## 改善箇所説明図

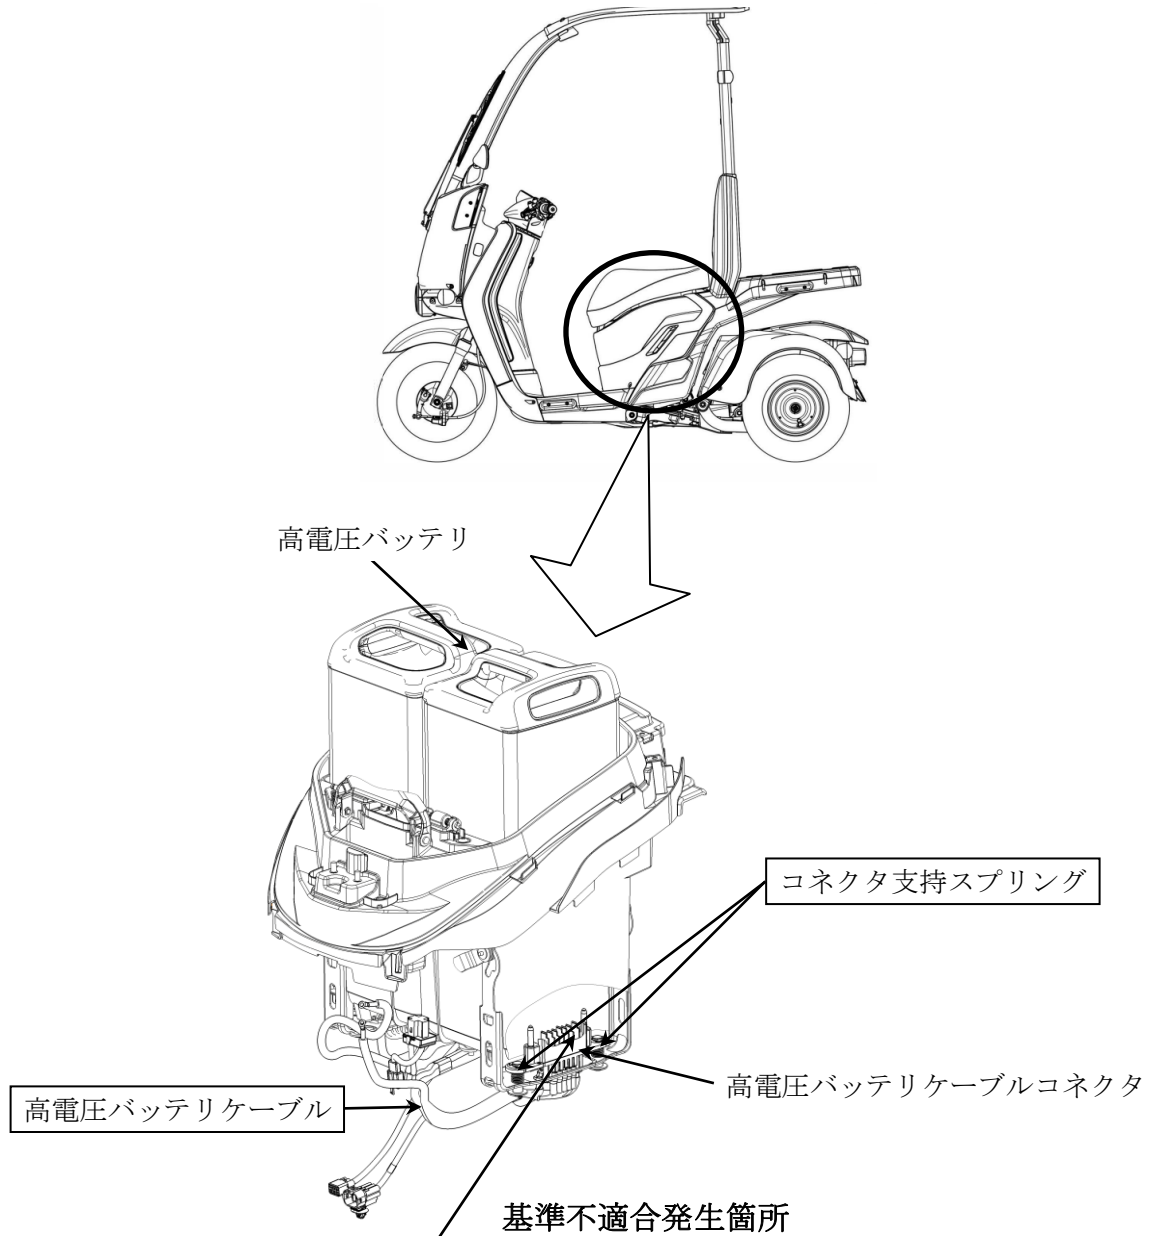
高電圧バッテリーケーブルにおいて、当該ケーブルコネクタの端子表面処理及びコネクタの支持スプリング荷重が不適切なため、段差乗り越え時に車体下部が干渉した際、端子が摺動して摩耗することがある。そのため、そのまま使用を続けると、端子が酸化し、抵抗が増大して導通不良となり、システム警告灯が点灯して走行不能となるおそれがある。

全車両、高電圧バッテリーケーブル及びコネクタ支持スプリングを対策品に交換する。

識別：車台番号打刻部付近に白色の識別ラベルを貼付する。
